## 改善箇所説明図

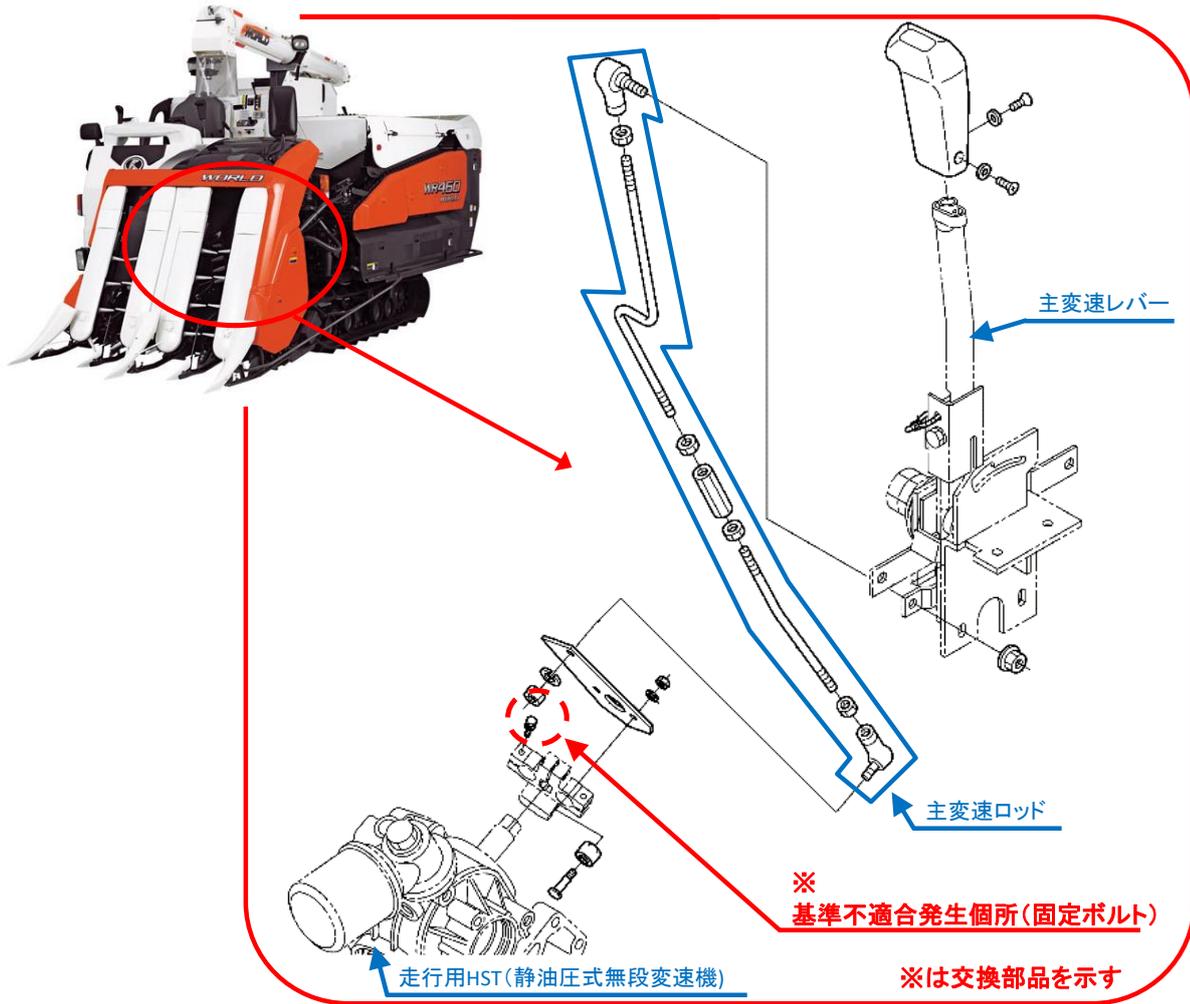
動力伝達装置において、主変速レバーと走行用HST(静油圧式無段変速機)をつなぐ連結部品(主変速ロッド)の固定ボルトの締め付け作業が不適切なため、締付トルクが不足しているものがある。そのため、そのまま使用を続けると主変速ロッド連結部品が外れ、最悪の場合、主変速レバーを中立位置にしても、イグニッションキーを“OFF”にしなければ、車両が停止しないおそれがある。

全車両、ボルト締め付状態を確認し、締め付が不適の場合はボルトを交換の上で、締め直しを行う。

下の写真の部位、機種銘板の左下に白色マーキングを実施する。
